改善箇所説明図

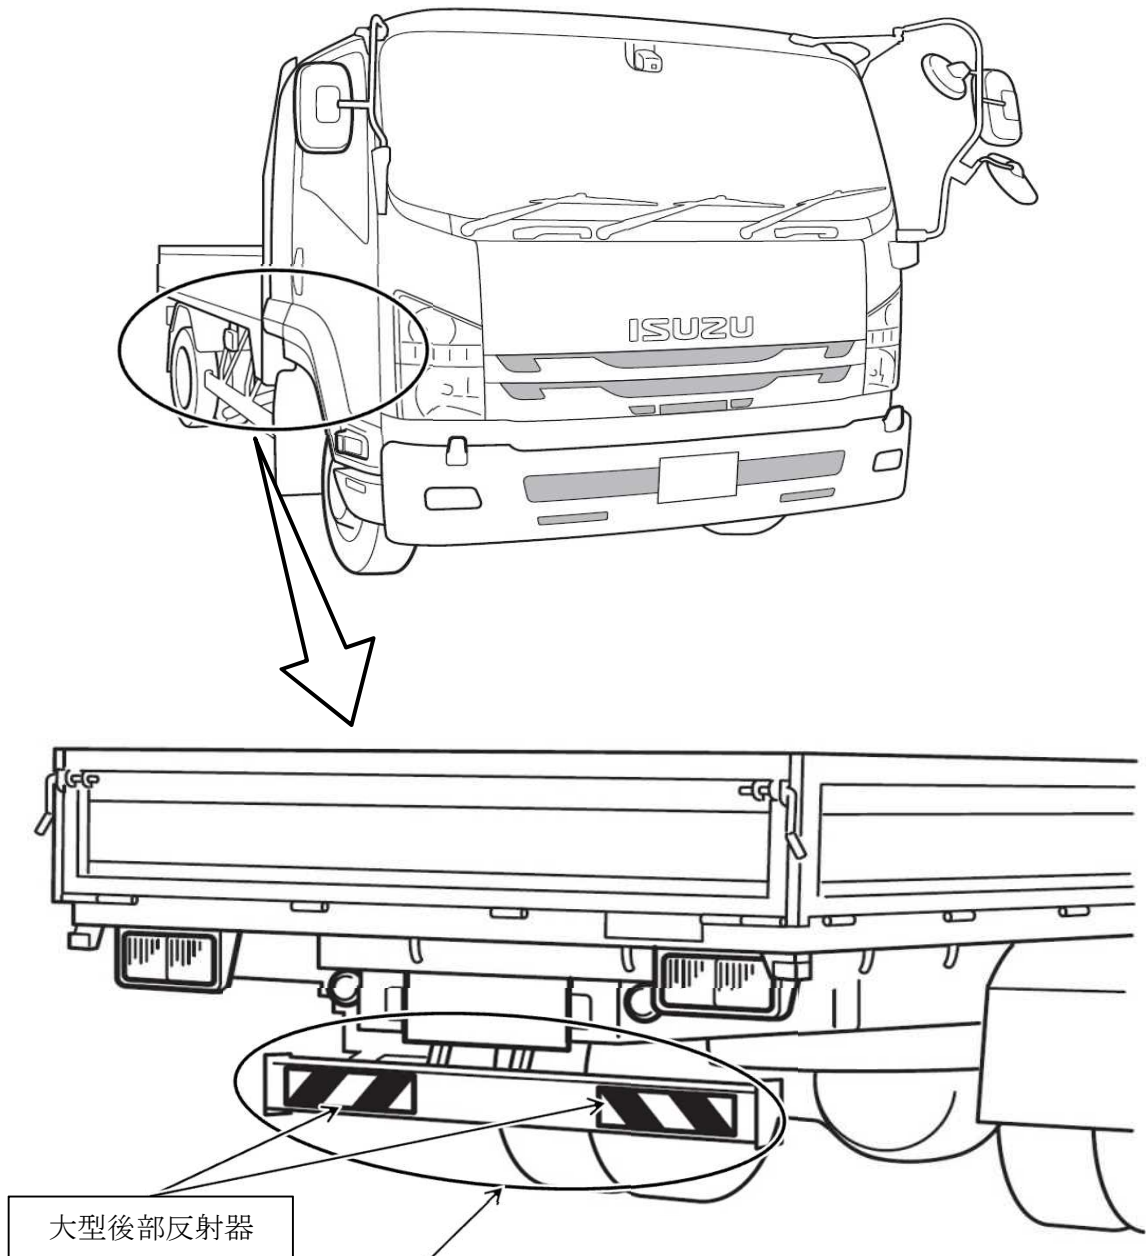
中型トラックにおいて、大型後部反射器の取り付け位置が不適切なものがあり、当該反射器の幾何学的視認性が道路運送車両法の保安基準に適合しないおそれがある。

全車両、大型後部反射器の取り付け位置を変更する。

識別：リヤバンパブラケットに、識別ペイント（黄色）を塗布する。
